質 疑 応 答 書

案件名称: スポーツセンター屋内プール空調機器増設修繕

【別紙】スポットエアコン室外機及び手元開閉器盤
想定設置場所

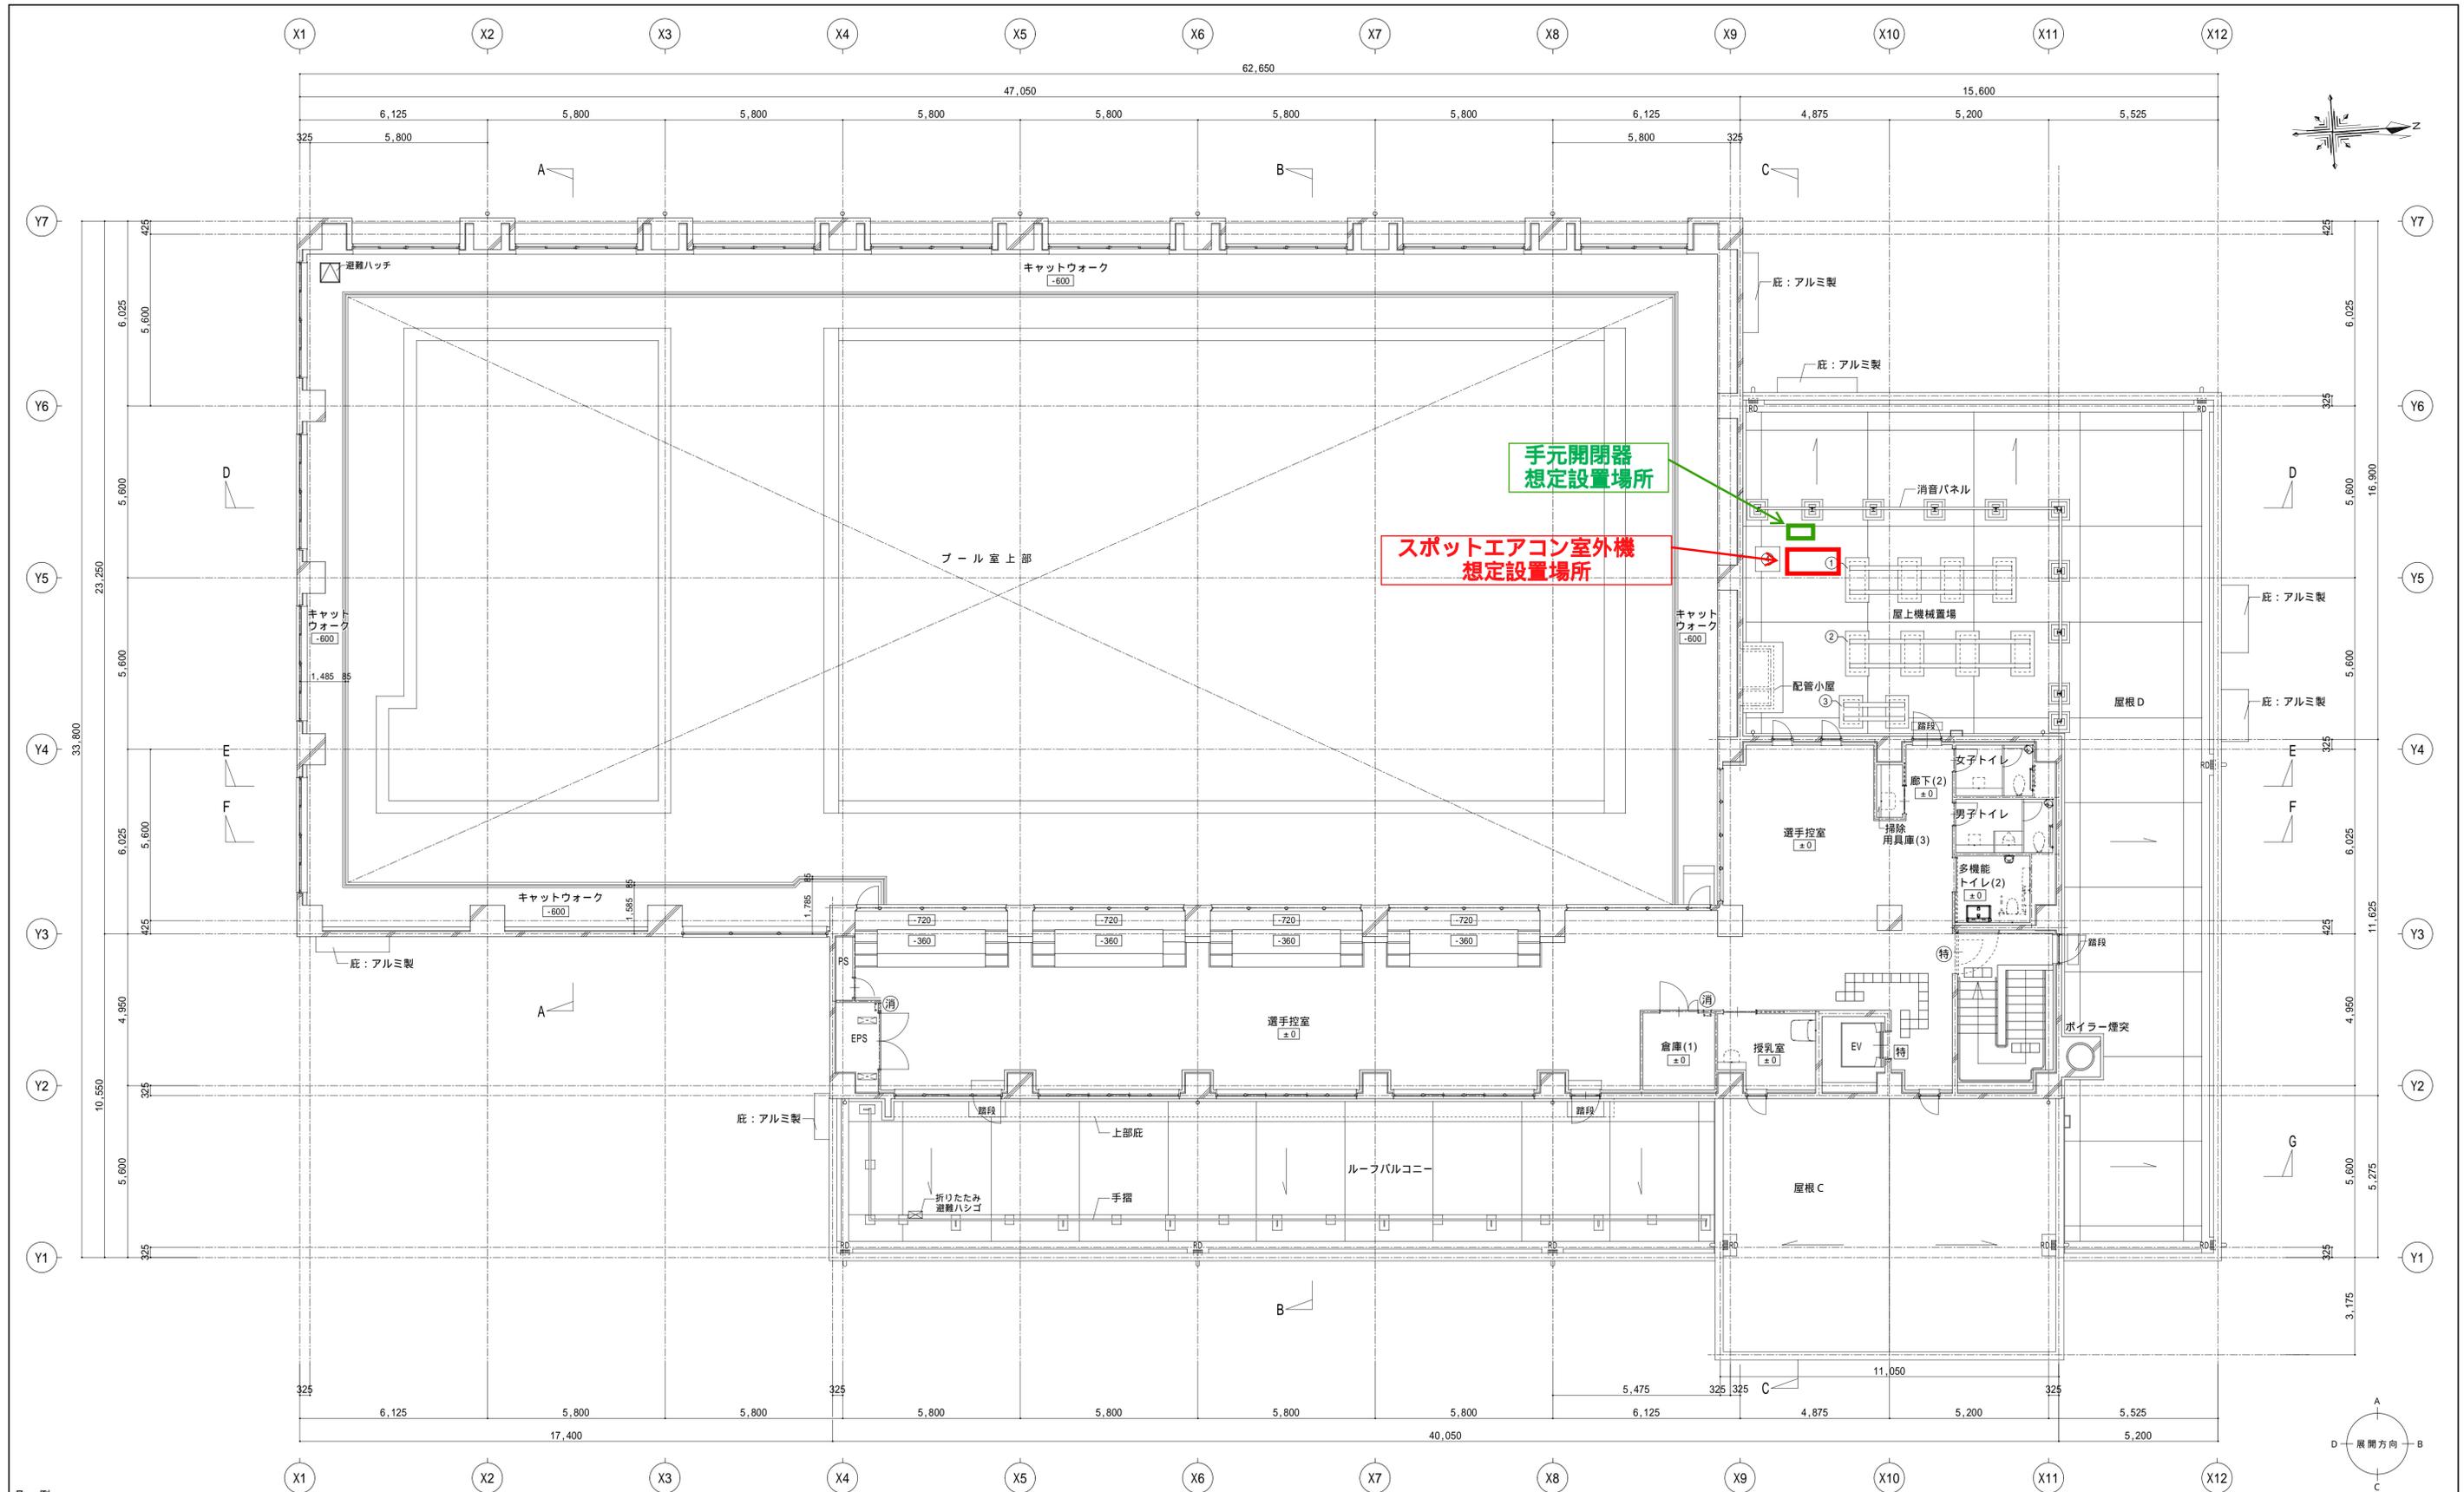
No	質 疑	図面番号	回 答	図面番号
1	電気設備工事仕様項目内の盤関係2回路についてですが、既設空調機分電盤内に		室外機及び手元開閉器盤設置想定場所は別紙をご参照ください。	
	40Aブレーカーを増設する認識で宜しいでしょうか。		動力はC棟地下のキュービクルより取り出し、既設埋設管を通り屋内プール棟(本工事対象の建物)へ持っていき、手元開閉器盤①へ接続。	
	また、3系統になりますのでブレーカー3回路増設でよろしいでしょうか。		その後、手元開閉器盤②へは手元開閉器盤①から分岐し接続することを想定しています。	
	動力は何処から接続すればよろしいでしょうか。		ブレーカーは40Aで結構です。回路数は空調機の系統数の3回路は最低見込んでください。	
2	機器の設置場所については、発注者と協議することとありますが室内機の設置場所は		お見込みのとおりです。想定設置場所は別紙をご参照ください。	
	2F キャットウォークを想定して宜しいでしょうか。		なお、詳細な設置場所は発注者と協議の上決定すること。
